Participation à l'enquête publique concernant le projet de zone industrielle d'éoliennes
(la troisième) sur de Villeneuve la Comtesse et (la seconde) sur Vergné.

Projet VOLKSWIND de 5 éoliennes de 180 m de hauteur
en plus des deux projets acceptés sur les communes.

A Monsieur Raphaël DELLE-CASE, commissaire Enquêteur en Lettre R avec AR
A insérer dans son intégralité dans les documents de l'enquête publique
(A imprimer en format A3 pour une bonne lecture)

Photomontage N°5 – Parc industriel éolien de Villeneuve la Comtesse-Vergné 1 et 2 en arrière-plan du château de Villeneuve la Comtesse. Vue depuis l'est du château.

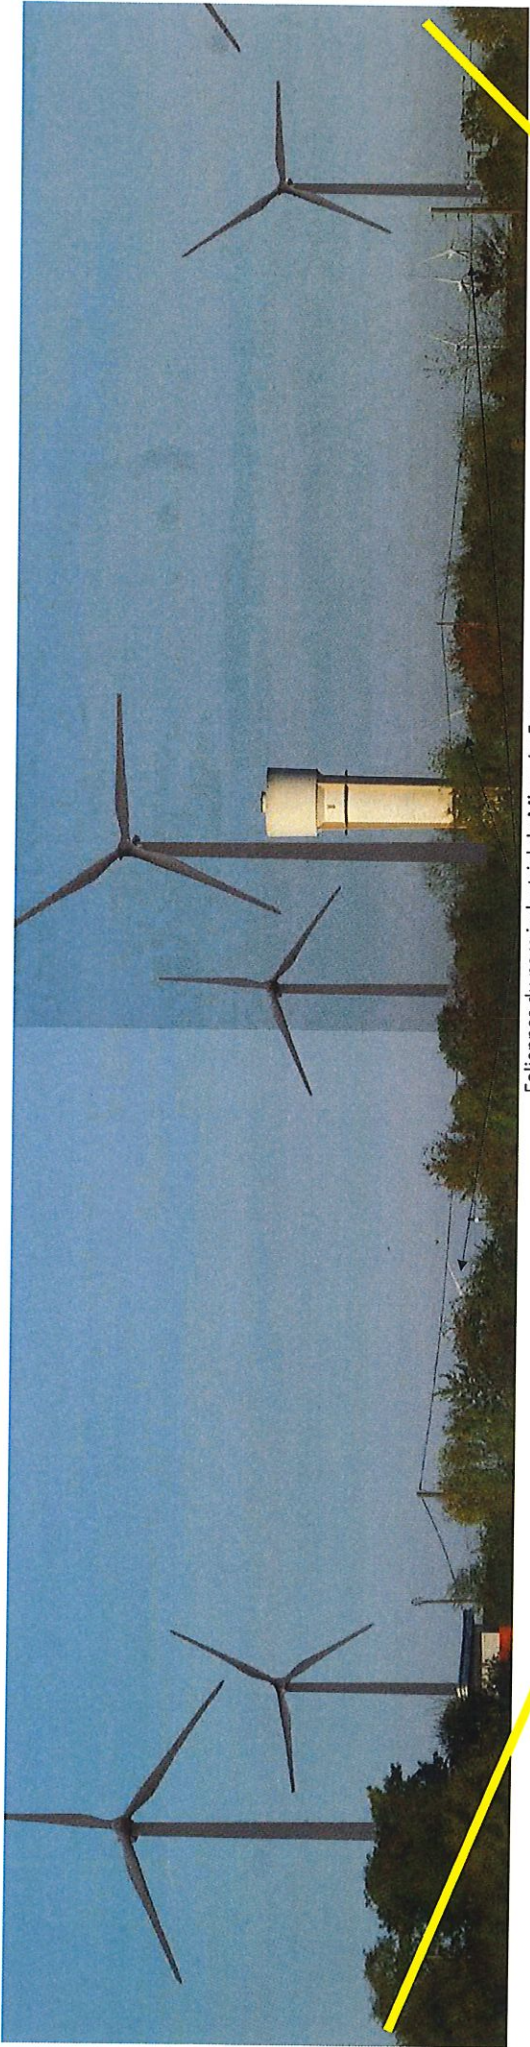
La co-visibilité éoliennes Monuments Historique est pourtant proscrite en Charente Maritime par la « Charte des éoliennes en Charente-Maritime ». S'étalant sur 2 kilomètres, les éoliennes de Villeneuve la Comtesse-Vergné 1 et 2 domineront de façon écrasante le paysage autour du château. Elles apparaîtront démesurément grande par rapport aux repères traditionnels du pays : le château d'eau, le Château du XVème et les grands murs de sa basse-cour, les arbres... Les éoliennes du parc de Migré La Foye sont déjà en co-visibilité avec le Château de Villeneuve la Comtesse.

Photomontage N°6 - Parc industriel éolien de Villeneuve la Comtesse - Vergné en arrière-plan du château de Villeneuve la Comtesse. Vue depuis l'est du château.

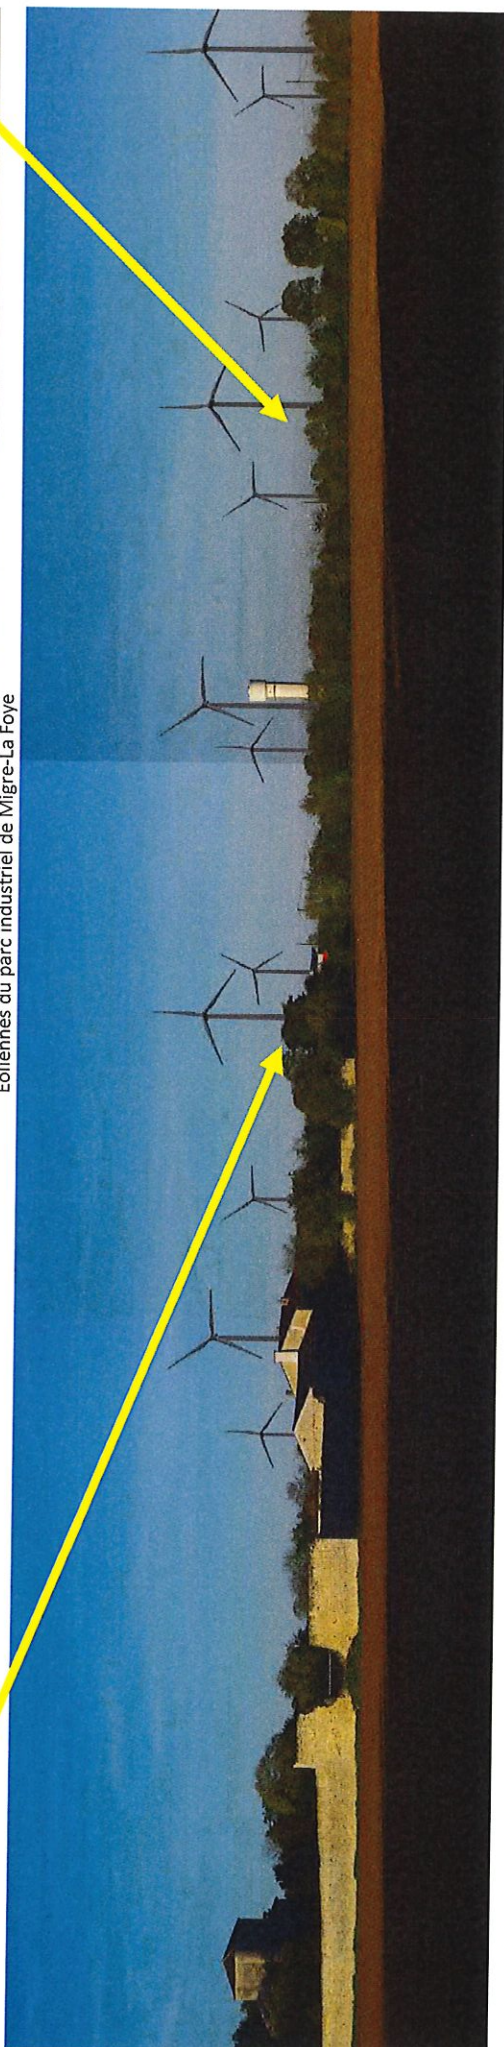
S'étalant sur 2 kilomètres, les éoliennes de Villeneuve la Comtesse-Vergné (1 et 2) domineront de façon écrasante le paysage autour du château. Elles apparaîtront démesurément grande par rapport aux repères traditionnels du pays : le château d'eau, le Château du XVème et les grands murs de sa basse-cour , les arbres,.. Les éoliennes du parc de Migré La Foye sont déjà en co-visibilité avec le Château de Villeneuve la Comtesse.

Photomontage N°7 - Parc industriel éolien de Villeneuve la Comtesse - Vergné en arrière-plan du château de Villeneuve la Comtesse. Vue depuis l'est du château.

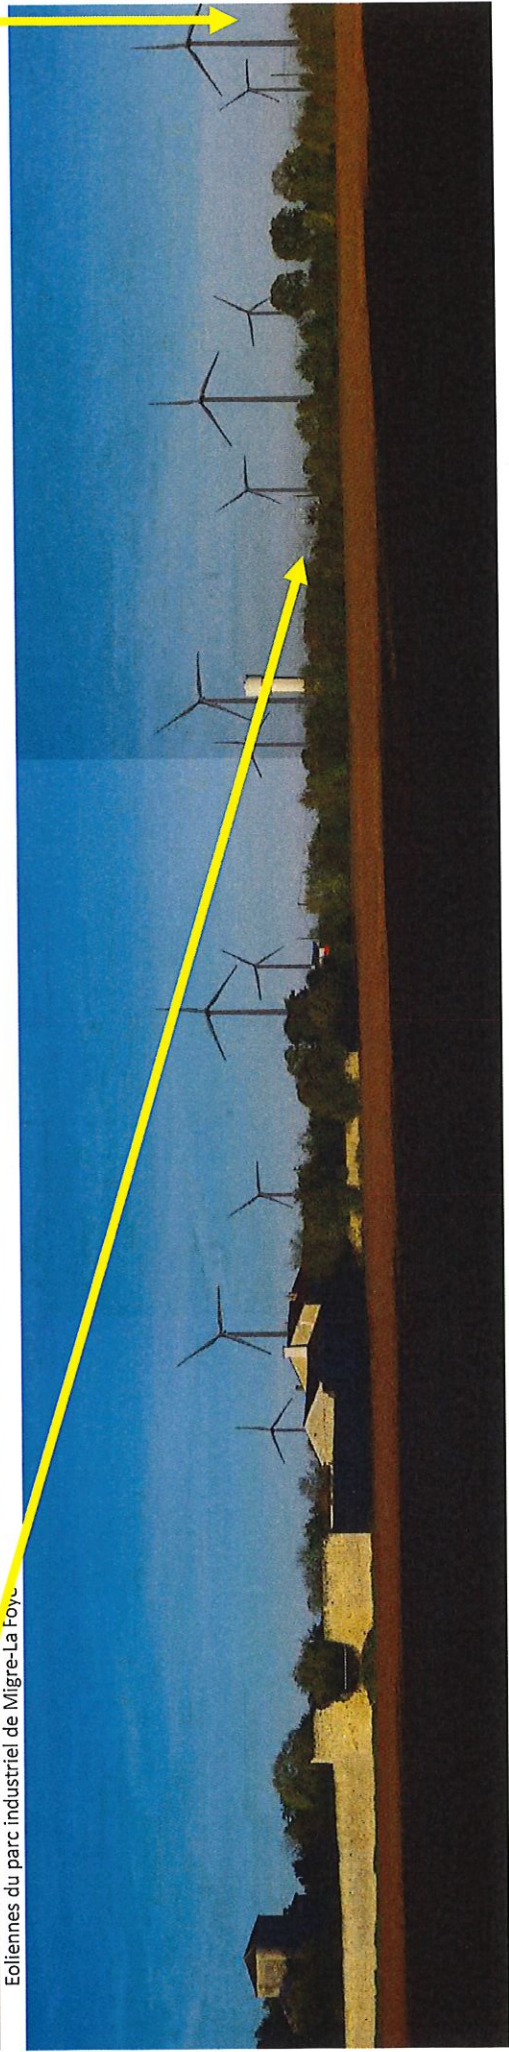
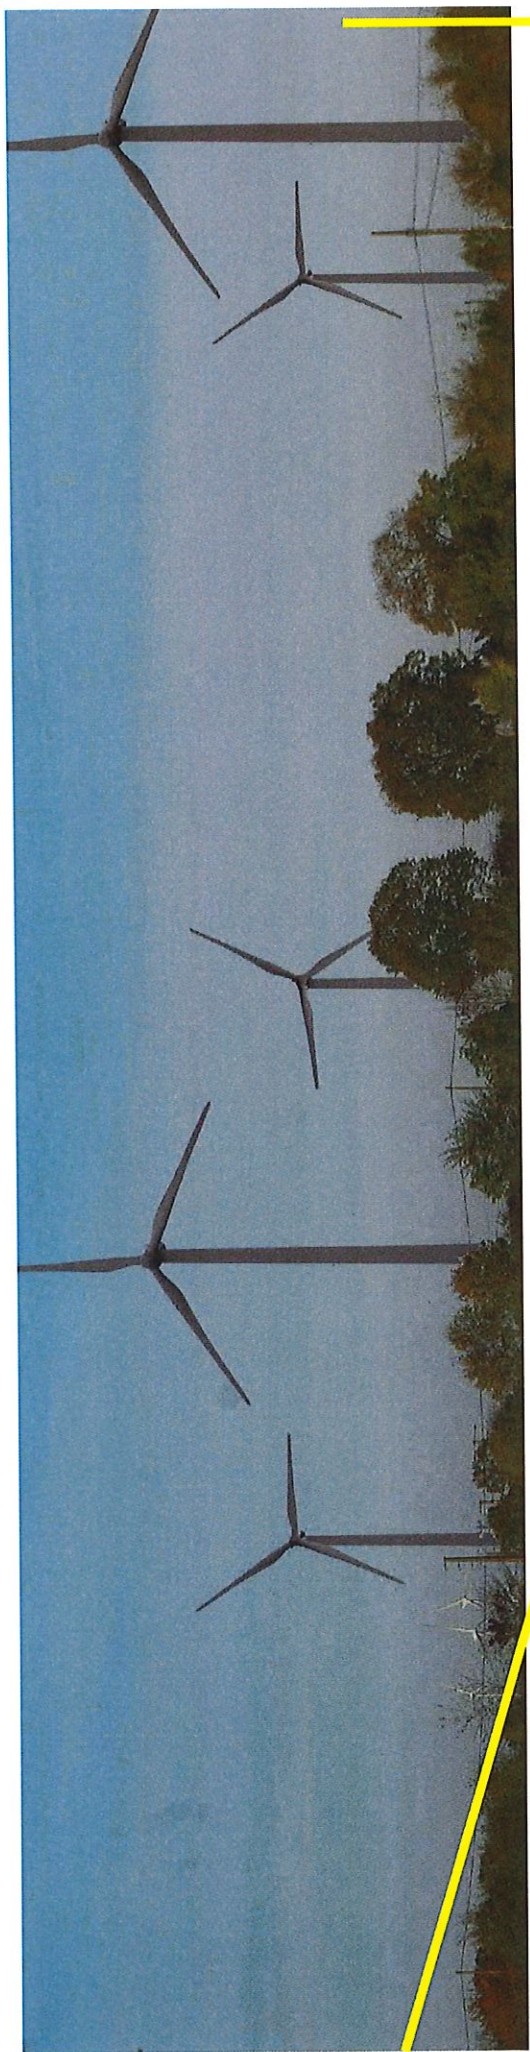
Il faut prendre en compte le fait que ces machines démesurées à l'échelle du paysage seront en perpétuel mouvement sans cohérence entre eux

S'étalant sur 2 kilomètres, les éoliennes de Villeneuve la Comtesse-Vergné 1 et 2 domineront de façon écrasante le paysage autour du château. Elles apparaîtront démesurément grande par rapport aux repères traditionnels du pays : le château d'eau, le Château du XVème et les grands murs de sa basse-cour , les arbres et même le château d'eau dont la présence ne peut justifier celle d'éoliennes industrielles . Les éoliennes du parc de Migré La Foye sont déjà en co-visibilité avec le Château de Villeneuve la Comtesse.

Photomontage N°8 – Zones industrielles d'éolien de Villeneuve la Comtesse – Vergné 1 et 2 en arrière-plan de la Basse-Cour du Château de Villeneuve la Comtesse. Vue depuis l'est.

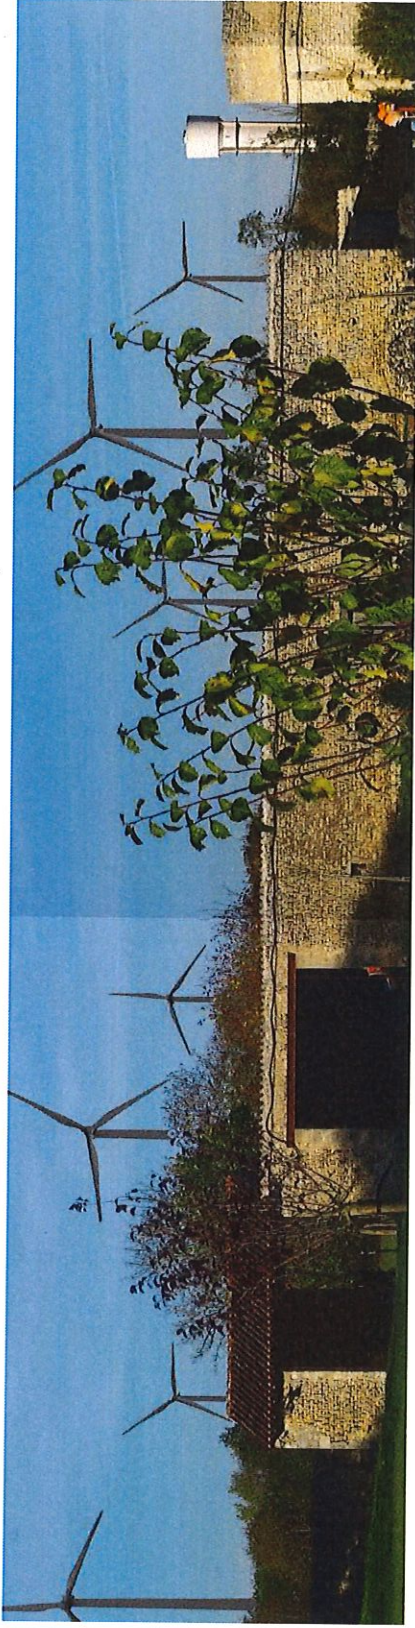
Les bâtiments et murs de la grande cour de ferme (désaffectée) qui s'étaient à droite du château s'adossent ou sont construits sur les restes de l'enceinte de l'ancienne « Basse-cour » au sens médiéval du terme par opposition à la Haute cour. Cette Haute Cour qui est situé à l'intérieur du château et est plutôt surélevée (voir photomontage pages suivantes). S'étalant sur 2 kilomètres, les éoliennes de Villeneuve la Comtesse-Vergné 1 et 2 domineront de façon écrasante la paysage autour du château. Elles apparaîtront démesurément grandes par rapport aux repères traditionnels du pays : le château d'eau, le château du XVème et les murs de sa basse-cour, les arbres.

Il faut également prendre en compte le fait que ces machines démesurées à l'échelle du paysage seront en perpétuel mouvement désordonné.

Le cabinet ENCS Environnement prétend que « La sensibilité de ce monument est jugée négligeable ». C' est faux et mensonger, la co-visibilité est avérée et extrêmement importante. La co-visibilité éoliennes Monuments Historique est pourtant proscrite en Charente Maritime par la « Charte des éoliennes en Charente Maritime».

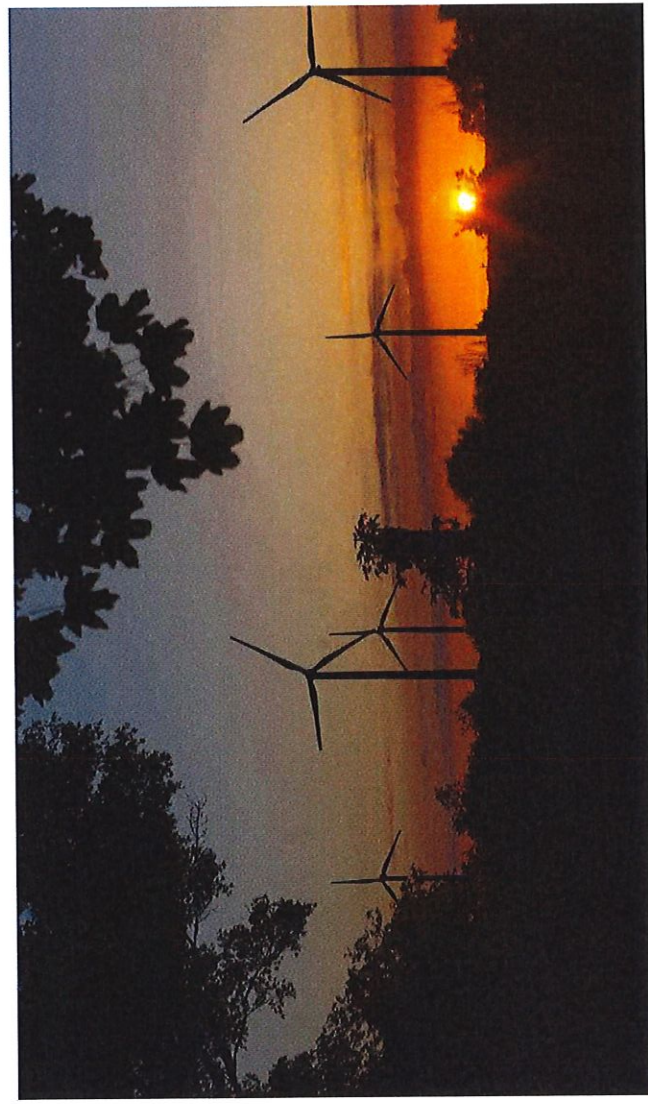
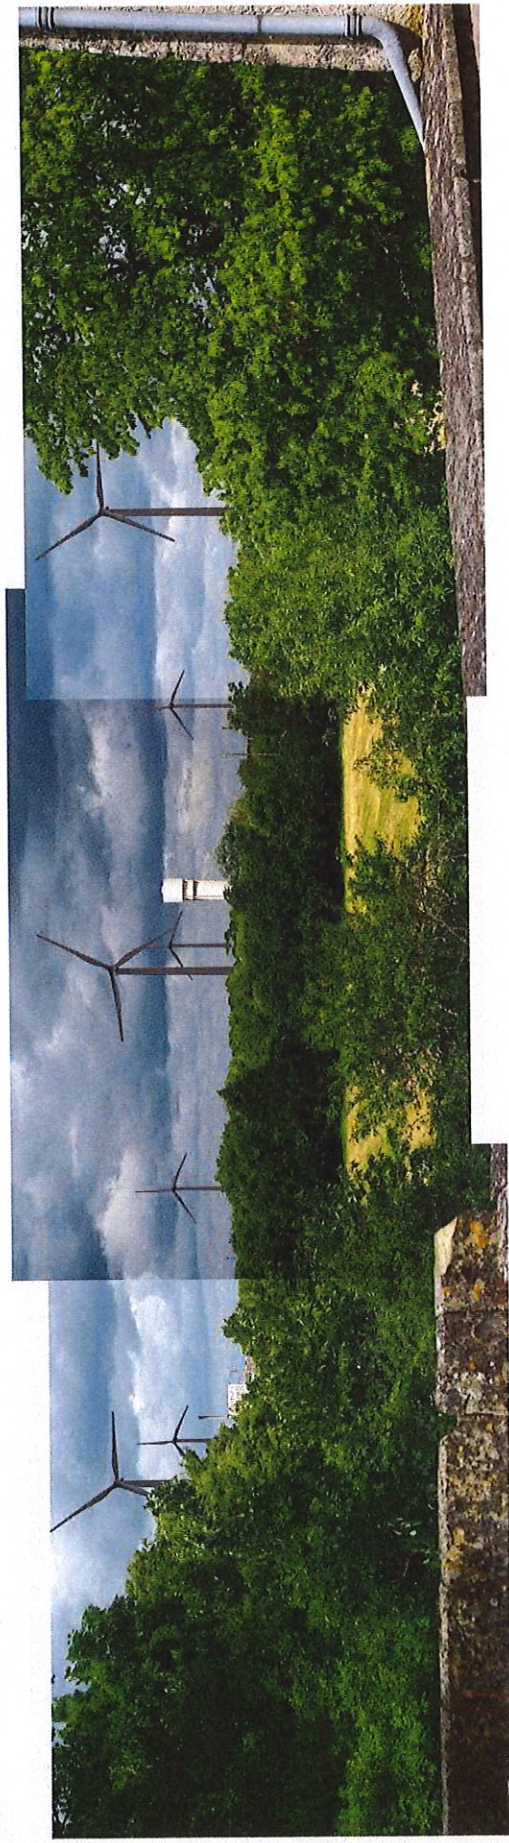
Le cabinet ENCIS Environnement prétend que « depuis l'intérieur du parc la végétation abondante et le mur de clôture ferment les vues ». C'est à nouveau faux et mensonger, puisque depuis l'intérieur du château, la visibilité de 3 éoliennes sur 5 éoliennes est avérée et sera extrêmement importante. Les éoliennes seront également visibles depuis le logis, depuis le donjon, depuis le pont levis, etc ...
